Voorontwerp 1e partiële herziening bestemmingsplan Vossenakker, 1e uitwerking

Datum : 12 APR 2018
Uw brief van : 20 maart 2018
Ons kenmerk : 18-39975/18-058056
Onderwerp : Verzoek om advies externe veiligheid bestemmingsplan
Vossenakker te Elburg/Oostendorp
In afschrift aan : Omgevingsdienst Noord Veluwe (ODNV) (per mail: info@odnv.nl).
Gemeente Elburg de heer G. Steentjes
Behandeld door : A.M. Haverkamp / secundus J.W. van Gortel

RE: Vooroverleg ex artikel 3.1.1. Besluit ruimtelijke ordening - 1e partiële herziening bestemmingsplan Vossenakker, 1e uitwerking.

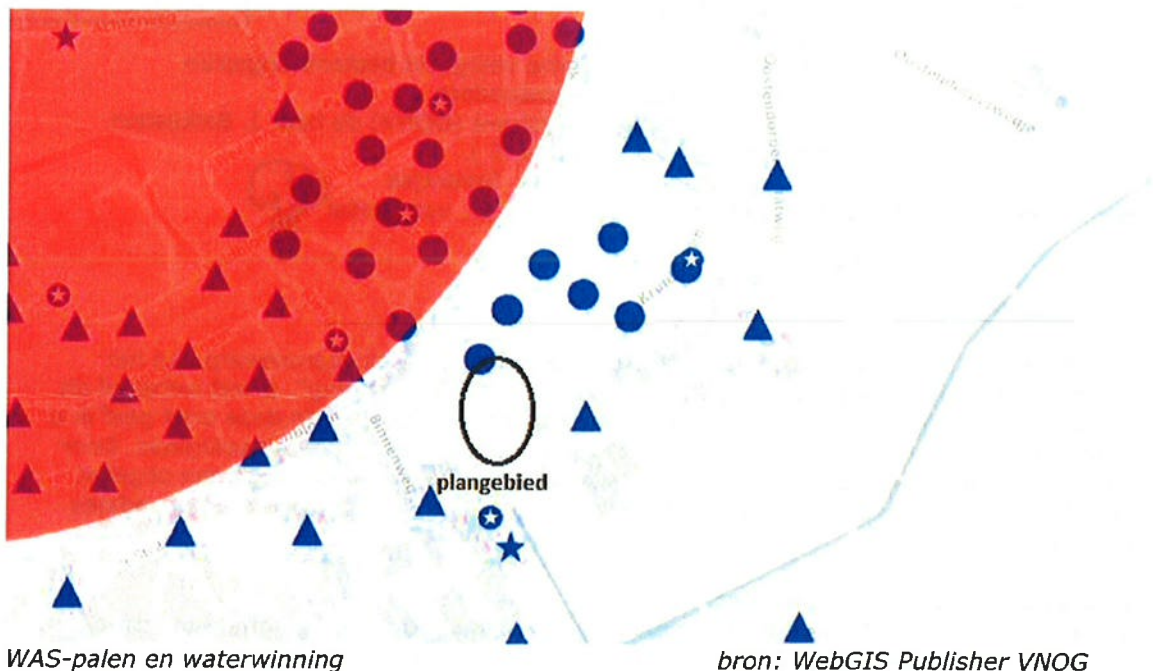
Logischerwijs staan de WAS-palen opgesteld in gebieden die de meeste personen herbergen. Het plangebied valt net buiten het bereik van deze WAS-palen (zie afbeelding).

De zelfredzaamheid van de aanwezige mensen binnen het bestemmingsplan kan vergroot worden door het gebruik van NL-alert. Burgers zullen dan zelf het initiatief moeten nemen om hun mobiele telefoon hiervoor geschikt te maken (zie: <http://www.crisis.nl/nl-alert>).

Ik adviseer u om de toekomstige bewoners van het appartementencomplex te wijzen op deze mogelijkheid.
